【公報種別】特許法第17条の2の規定による補正の掲載  
 【部門区分】第7部門第2区分  
 【発行日】平成26年5月1日(2014.5.1)

【公開番号】特開2012-204548(P2012-204548A)  
 【公開日】平成24年10月22日(2012.10.22)  
 【年通号数】公開・登録公報2012-043  
 【出願番号】特願2011-66747(P2011-66747)  
 【国際特許分類】

【手続補正書】

【 図 5 】

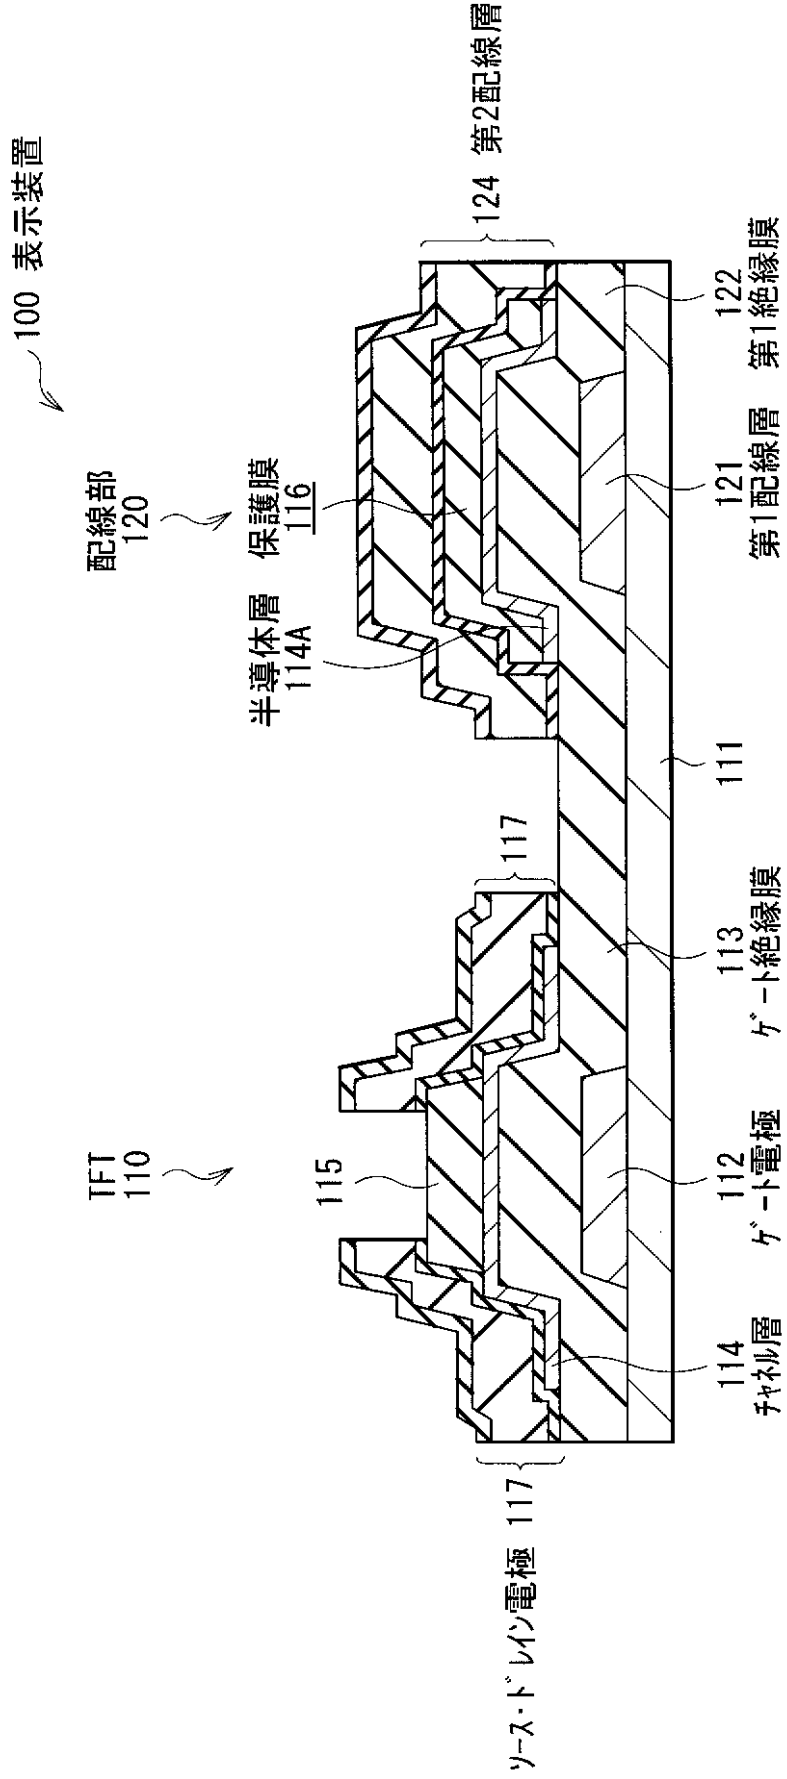
【手続補正 11】

【補正対象書類名】図面

【補正対象項目名】図5

【補正方法】変更

図5は従来の表示装置100の断面構成を表したものである。この表示装置100を構成するTFT110にはチャンネル層114上には1層の保護膜116が設けられており、配線部120には第1絶縁膜122と保護膜116との間に半導体層114Aが挟持され

ている。

【図6】

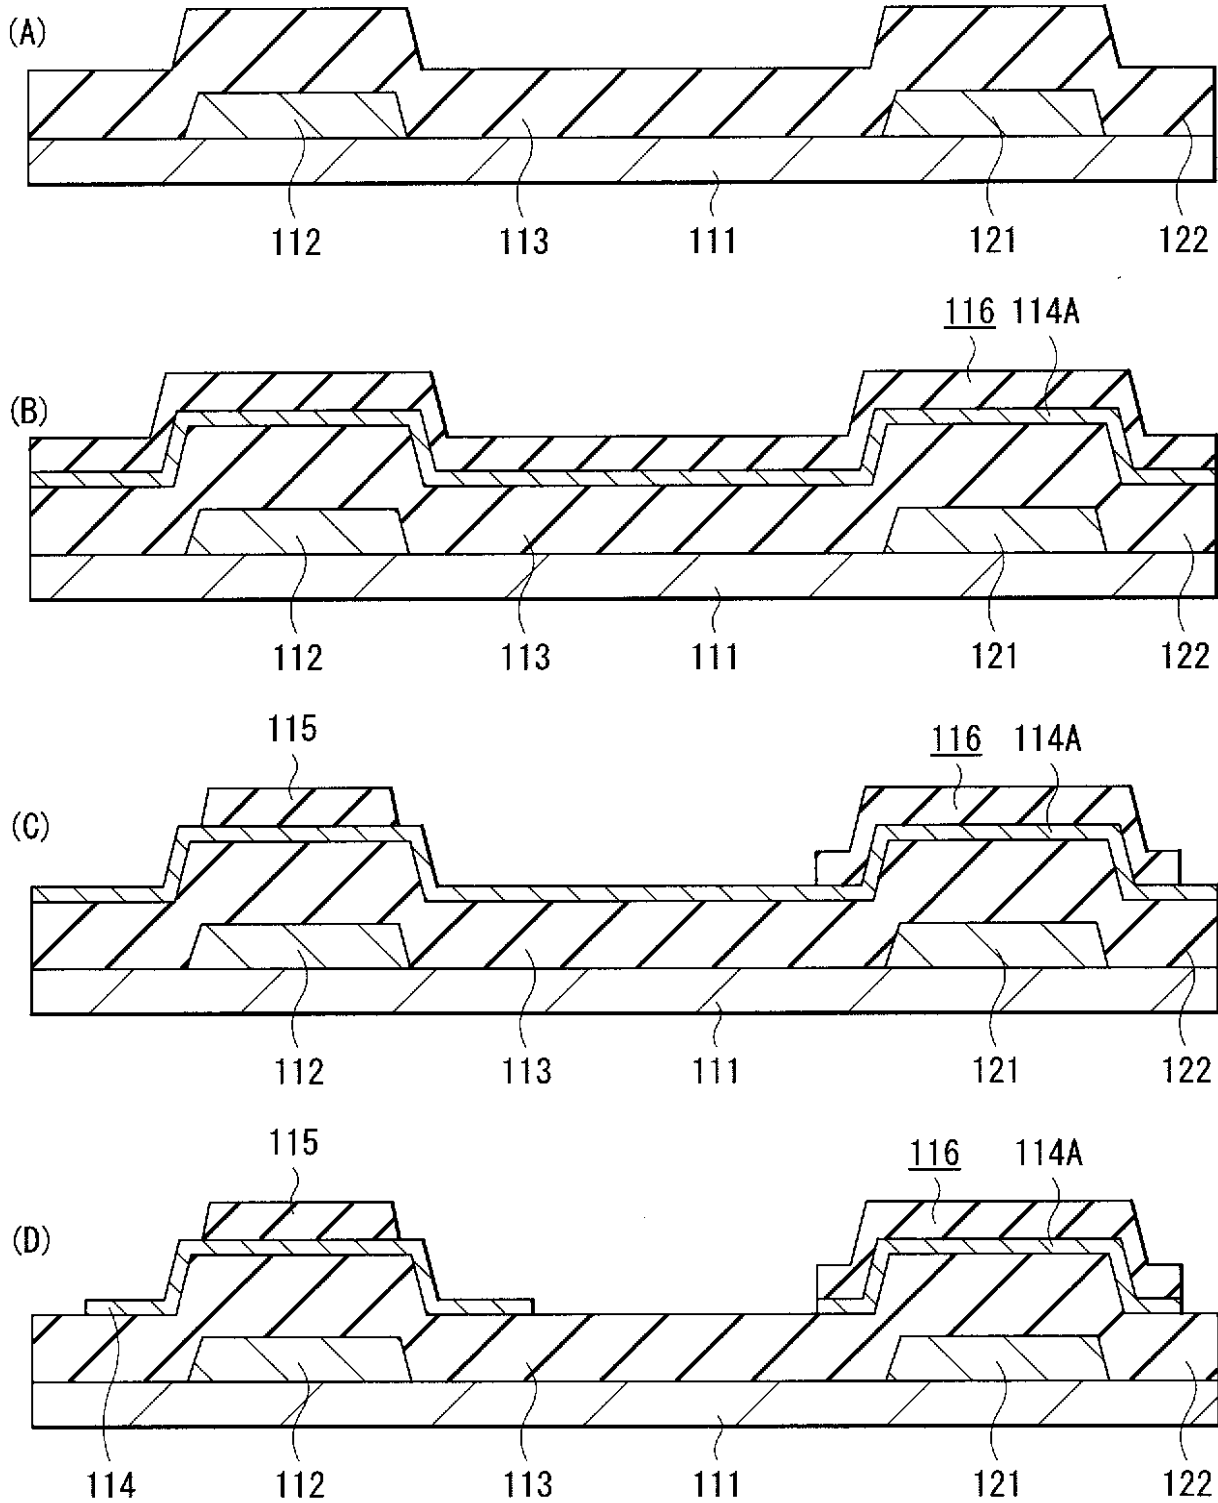
【 手続補正 1 2 】

【補正対象書類名】図面

【補正対象項目名】図6

【補正方法】変更

図6は従来の表示装置100の製造工程を表したものである。以下に各工程を簡単に説明する。まず、図6(A)に示したように、基板111上にゲート電極および第1配線層を形成したのち、基板111、ゲート電極112および第1配線層121の全面にゲート絶縁膜113および第1絶縁膜122を形成する。続いて、図6(B)に示したように、ゲート絶縁膜113上に半導体層114Aおよび保護膜116(第2保護膜16およびだい2絶縁膜23に相当)を形成する。次に、図6(C)に示したように保護膜116をフォトリソグラフィおよびエッチングにより加工したのち、図6(D)に示したように半導体層114Aをフォトリソグラフィおよびエッチングにより加工してチャンネル層114を形成する。最後に、保護膜116、チャンネル層114および基板111の全面にソース・ドレイン電極117および第2配線層124に対応するメタル層を成膜および加工することにより表示装置100が完成する。
